Sygnatura: TD23-10-0020429-03

**Dotyczy: budowa przepompowni ścieków sanitarnych przy ul. Andersa dz.nr 847/7 w Zabrzu.
(TD/OGL/OMD/UB/BK/3509/2023)**

Tytuł projektu:
PROJEKT BUDOWLANY
dla inwestycji pt.:
**BUDOWA PRZEPOMPOWNI ŚCIEKÓW SANITARNYCH
PRZY UL. ANDERSA W ZABRZU**

K-01

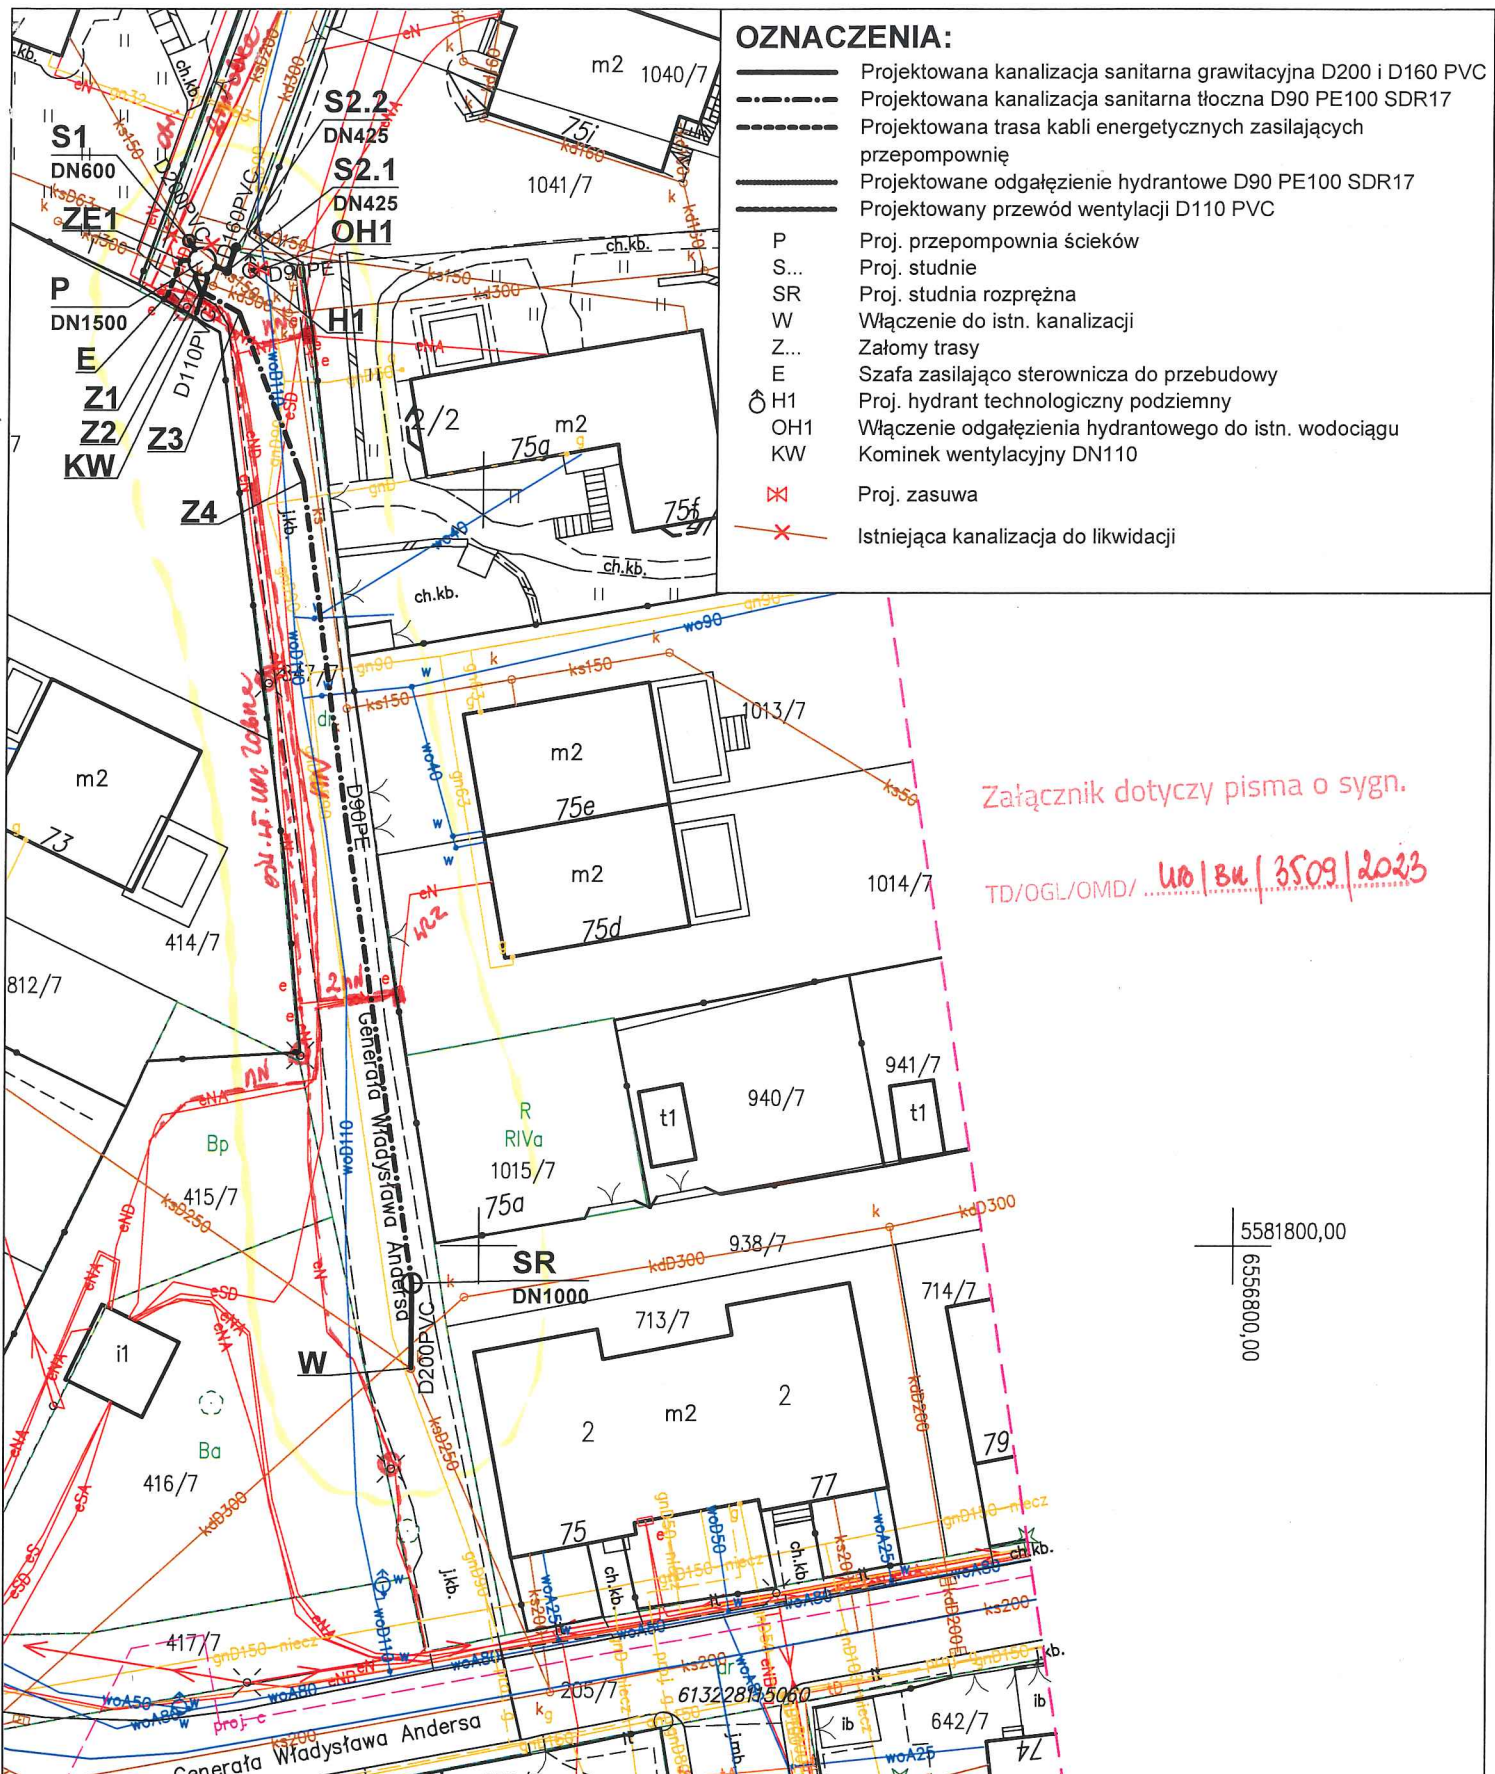
Odpowiadając na pismo z dnia 28-09-2023 informujemy, że zachodzi kolizja projektowanej inwestycji z naszymi sieciami
Na załączonym planie naniesiono orientacyjne przebiegi linii kablowej nN wraz z klauzulami informacyjnymi umieszczonymi na odwrocie map, do których należy się bezwzględnie stosować.

Należy zabezpieczyć kolidujące odcinki kabla rurą dwudzielną **typu AROT** zgodnie z napięciem sieci elektroenergetycznych, dla kolidujących kabli nN rury o średnicy minimum **110mm koloru niebieskiego**.

Dokładne położenie naniesionych kabli (w miejscach kolizji) należy ustalić za pomocą przekopów kontrolnych, wykonanych ręcznie (bez użycia sprzętu mechanicznego).
Zabrania się prowadzenia robót ziemnych sprzętem mechanicznym w odległości **mniej niż 2 m** od kabla zlokalizowanego przekopem kontrolnym.

W przypadku wystąpienia niewystarczającej głębokości położenia istniejących kabli energetycznych i braku możliwości przesunięcia o 2m – zgodnie z wymogami obowiązujących przepisów i norm – oraz innych utrudnień technicznych (np.: mufy, brak możliwości założenia rur ochronnych) należy przewidzieć **możliwość przełożenia kabla/kabli energetycznych** poprzez wykonanie wstawek kablowych.
